改善箇所説明図

改善の内容

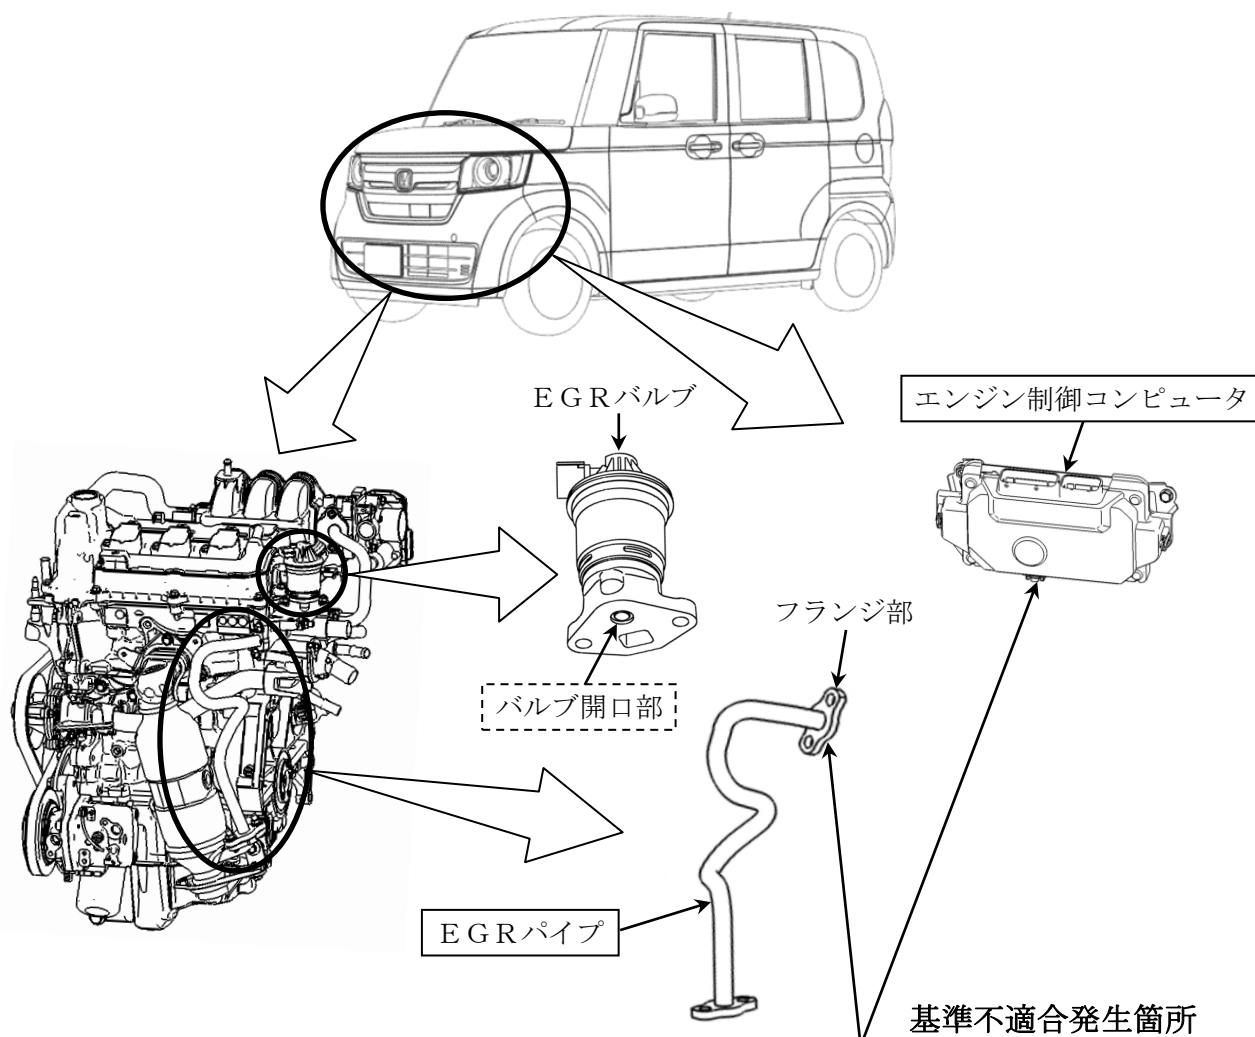
自然吸気エンジンに搭載されている排気ガス再循環装置（EGR）において、EGRパイプフランジ部の材質及びEGRの作動制御プログラムが不適切なため、冷間時の短距離走行を繰り返すと、当該パイプフランジ部とEGRバルブ開口部周辺に凝縮水が付着し、腐食することがある。そのため、そのまま使用を続けると、腐食した破片がEGRバルブとバルブシートの上に噛み込み、最悪の場合、走行中にエンジンが停止し再始動できなくなるおそれがある。

- ①全車両、EGRパイプを対策品と交換し、エンジン制御コンピュータを対策プログラムへ書き換え、EGRバルブ開口部周辺の錆を取り除く。
なお、対策品の供給に時間を要することから、ご希望されるお客様には先行で対策プログラムの書き換えを行い、部品準備が整い次第、改めて案内し対策品と交換する。
- ②全車両、EGRパイプを対策品と交換し、EGRバルブ開口部周辺の錆を取り除く。
なお、対策品の供給に時間を要することから、部品準備が整い次第、改めて案内し対策品と交換する。

識別：車台番号打刻の下三桁目上部に黄色ペイントを塗布する。
